－河川管理者説明の不透明性にご注意を！！－

「月ヶ瀬憲章の会」 浅野隆彦

A. 第30回委員会に「各ダム計画に関する調査検討（中間報告）」（平成16年6月22日付）書が提出されました。

4頁 8回

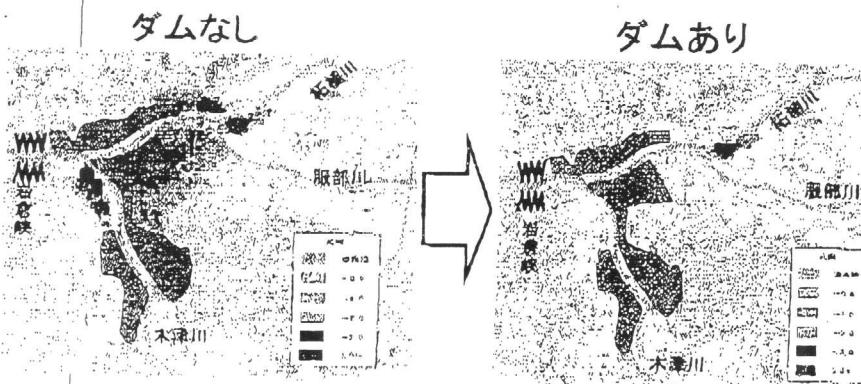
河川管理者の検討は、高さは現計画より約0.9m上り、長さは現計画通り100mとするアイマイモコとしたものです。（地形上最大）可能とする長さ1,000m、E.L136.2mの平均堤高で検討してこそ『最も効率的な設定による』と言えるものです。

18頁 31回

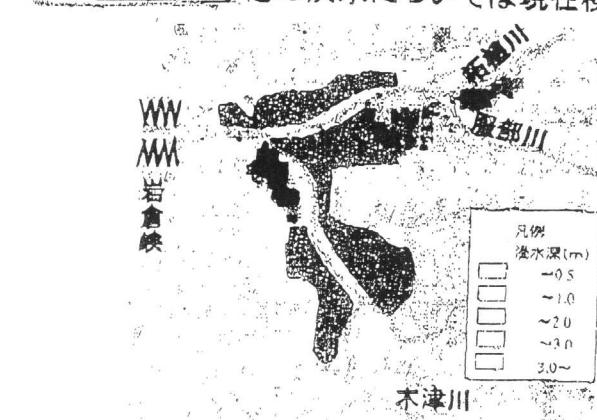
B. 18頁31図は平成16年7月18日に木津川上流第4回住民対話集会説明資料として出されたものです。下の5頁9図はその前、6月22日、淀川水系流域委員会（第30回）に提出されたものです。

明らかに、越流堤高を変えるだけでも浸水面積が減少することを隠したいが為、川上ダムの有効性を見せかける為としか見られません。そして、住民は『難しい計算内容
